BDG.WZP.261.5.2020/ES

dotyczy postępowania: **8/MODERNIZACJA SERWEROWNI/PN/20**

Zamawiający informuje, że w związku z prowadzonym postępowaniem o udzielenie zamówienia publicznego w trybie przetargu nieograniczonego pn.: „**Modernizacja serwerowni w budynku Urzędu do spraw Cudzoziemców przy ul. Taborowej 33 w Warszawie**”, w dniach 03 i 07.04.2020 r. wpłynęły pytania do treści Specyfikacji istotnych warunków zamówienia. W związku z powyższym, na podstawie art. 38 ust. 1 i 1a ustawy z dnia 29 stycznia 2004 r. – Prawo Zamówień Publicznych (Dz. U. z 2019 r. poz. 1843), zwanej dalej „ustawą Pzp”, Zamawiający udziela wyjaśnień.

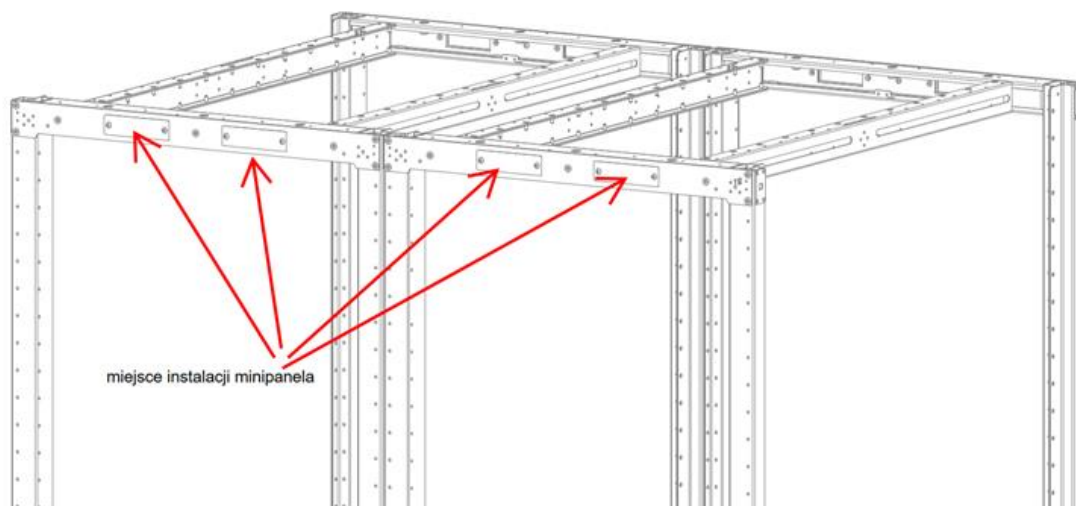
Jak wynika z opisu szaf, monitoring środowiska jest zintegrowany z listwami PDU i współpracuje z jednym oprogramowaniem jako całość, informując użytkownika o warunkach panujących w serwerowni oraz

poboru mocy itp. Opisane rozwiązanie wymaga, żeby na drzwiach szaf, które będą otwierane przymocować czujniki wilgotności i temperatury. W jaki sposób zamawiający zamierza prowadzić przewody od czujników do PDU?

Ze względu na małą ilość miejsca oraz małą liczbę szaf Zamawiającemu zależy na każdym U (wysokości), które chce wykorzystać na zamontowanie sprzętu aktywnego. Zamawiający wymaga aby przewody przeprowadzić w taki sposób aby nie tracić miejsca dla urządzeń aktywnych (żadnego U) w szafie należy przewidzieć dodatkowe panele przepustowe. Szafa powinna mieć możliwość zamontowania małego, kilkuportowego panelu np. w górnej części swojej ramy. Przykładowy rys. poniżej.
